MEMORANDO DSH- 1171 -2021

ASUNTO : Respuesta a MEMO DEEIA – 0603-1009-2021

Estudio: "ESTUDIO, DISEÑO CONSTRUCCIÓN Y FINANCIAMIENTO DEL CAMINO SAN JOSÉ-CALIDONIA-PLATANARES-PIXVAE"

Categoría: II Expediente: DEIA-II-F-088-2021

Ubicacion de Nacientes de agua

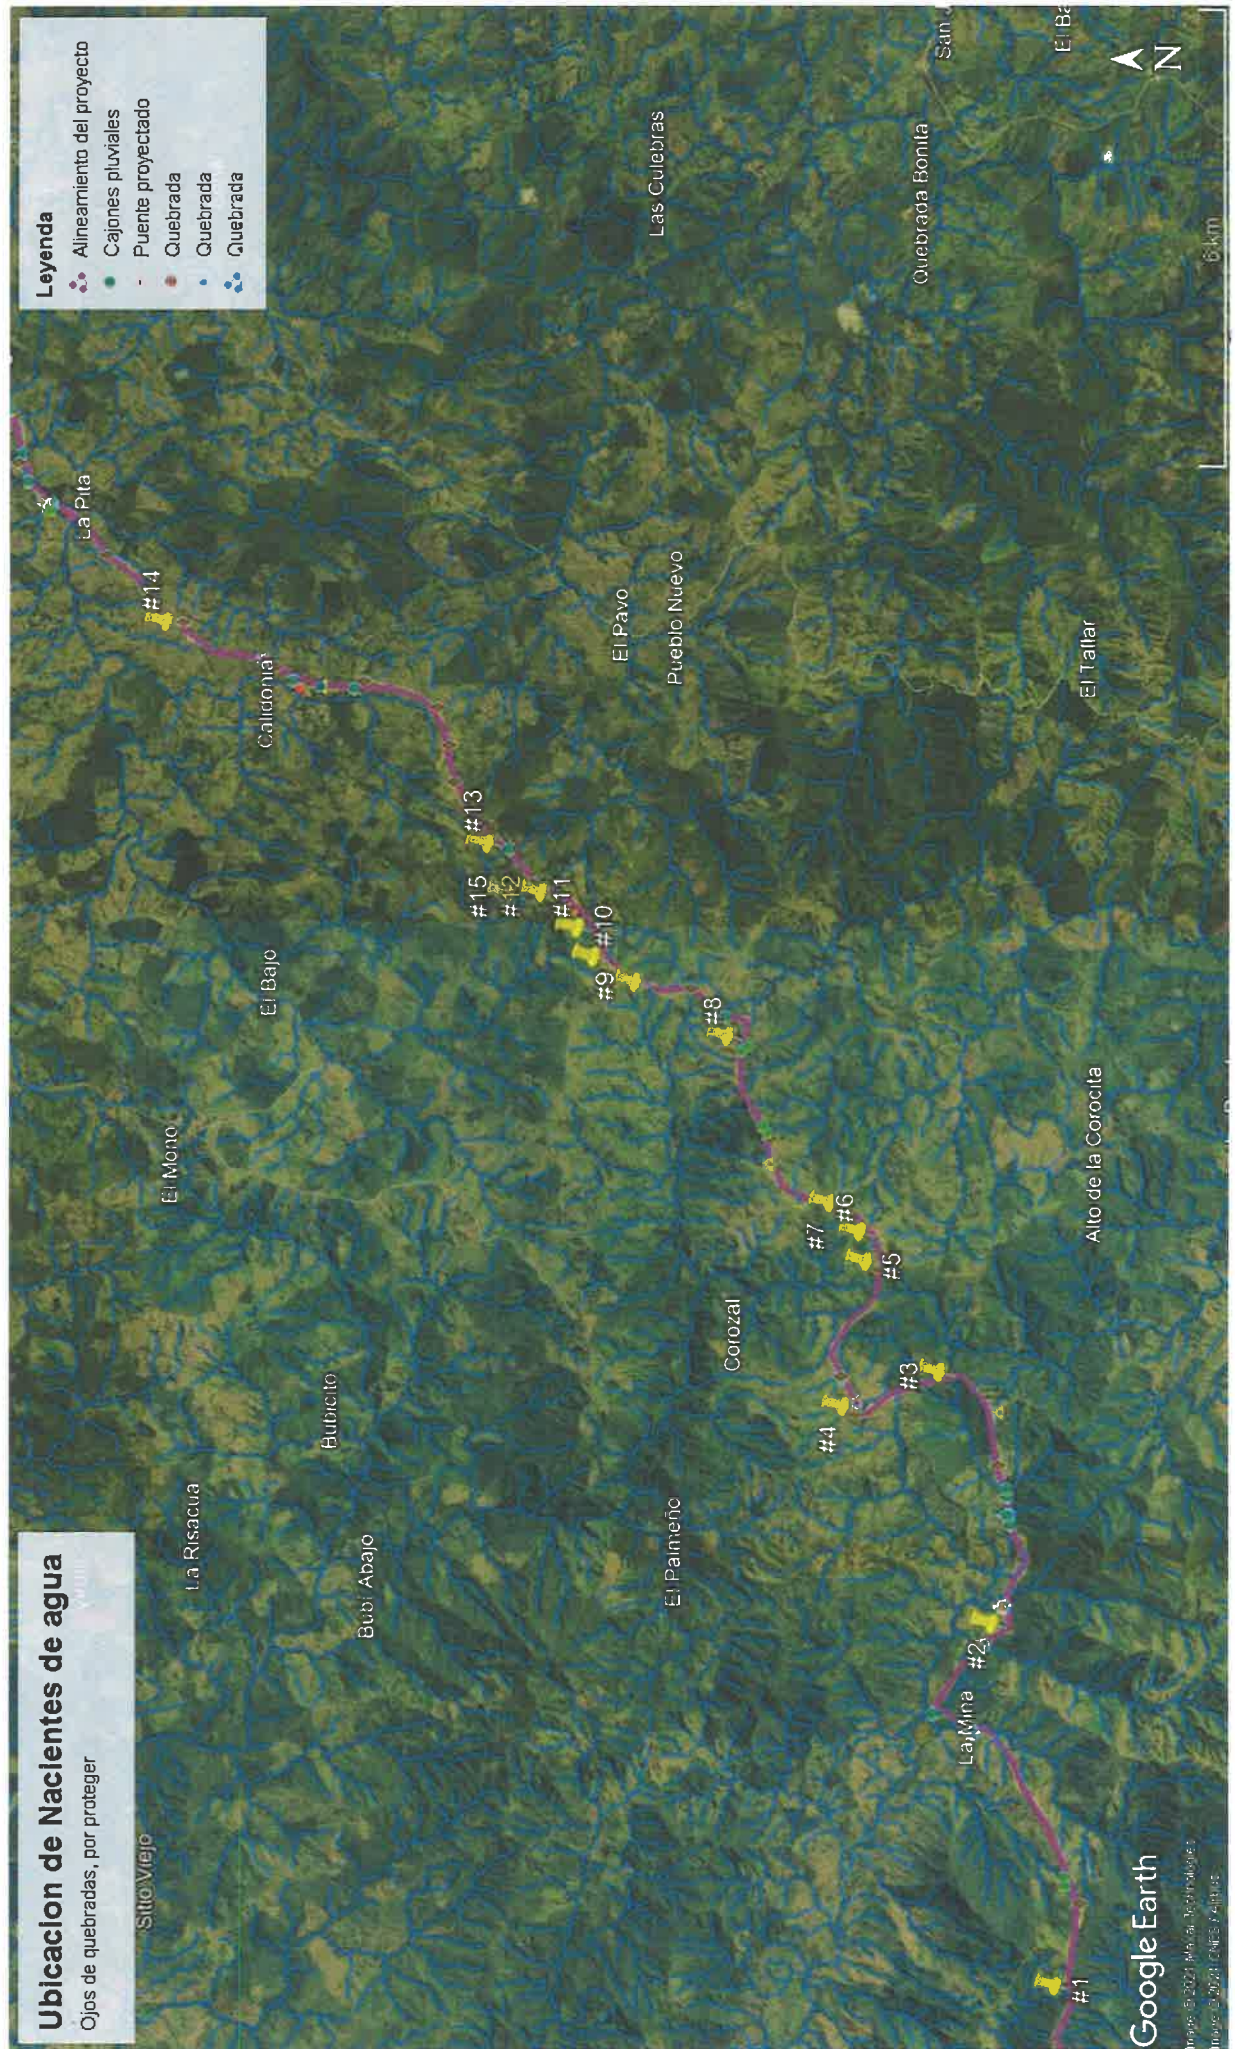
1. Se solicita ajustar alineamiento, a fin de cumplir con la ley 1 del 3 de febrero de 1994, en el artículo 23 cuando se aproxime a nacientes de agua. Zonas críticas donde el alineamiento no cumple con la ley en 14 nacientes de agua. Ver mapa y cuadro de coordenadas de nacientes de agua, anexos.

Vista satelital de la distribución de los cruces de red hídrica

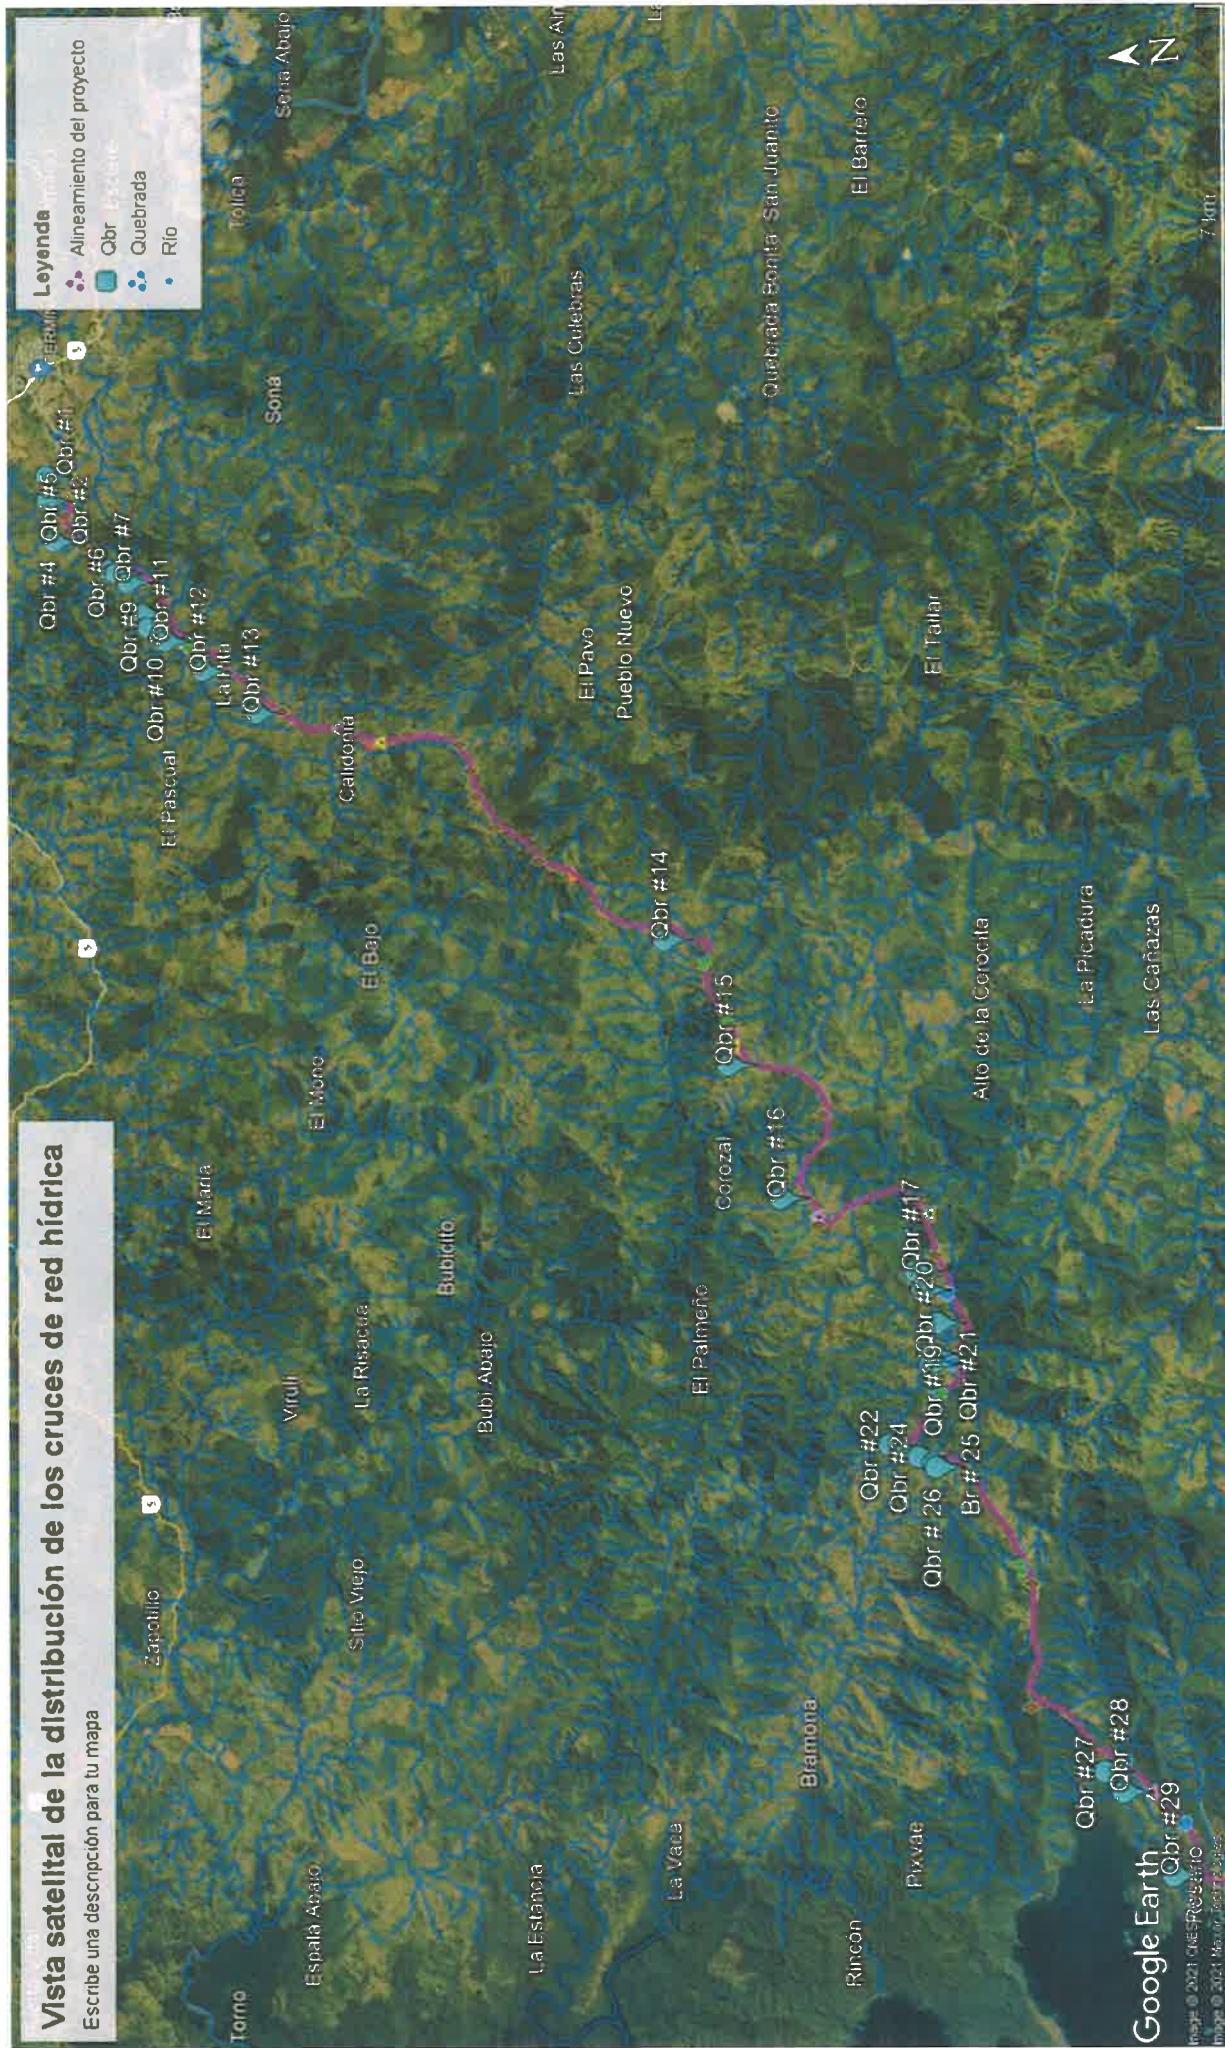
2. Presentar descripción de medida efectiva que garantice el flujo libre del agua de los cuerpos hídricos el cual el nuevo alineamiento pasa 29 veces. Ver vista satelital de la distribución de los cruces del alineamiento sobre quebradas y Cuadro de coordenadas de los cruces del alineamiento sobre quebradas en anexos.
